Aggiornamento Elaborato 2 del PAI Po  
Aggiornamento Mappe aree allagabili del PGRA

Scheda di sintesi

**Comune: Olginate**

**AMBITO DELLA MODIFICA PROPOSTA**

Confronto PGRA vigente (in blu) e proposto (in rosso- parte sulla terraferma) ambito ACL P3/H

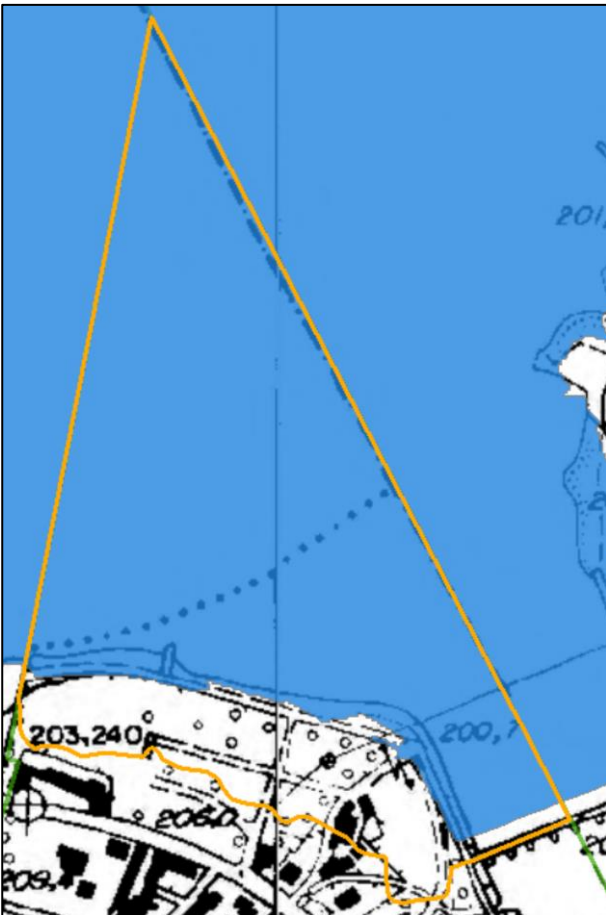
La proposta di modifica prevede un ampliamento delle aree allagabili del lago di Como a seguito del ritracciamento a scala comunale utilizzando le quote dei livelli di soglia del Lago, indicate nella d.g.r. 19/06/2017 n. X/6738 e il DBT provinciale.

La proposta è stata condivisa dalla Regione in quanto segue le indicazioni contenute nella d.g.r. 6738/2017 (cfr. paragrafo 3.4 Disposizioni relative alle Aree costiere lacuali (ACL) - 3.4.4. Procedure di adeguamento degli strumenti urbanistici comunali – punto 5).
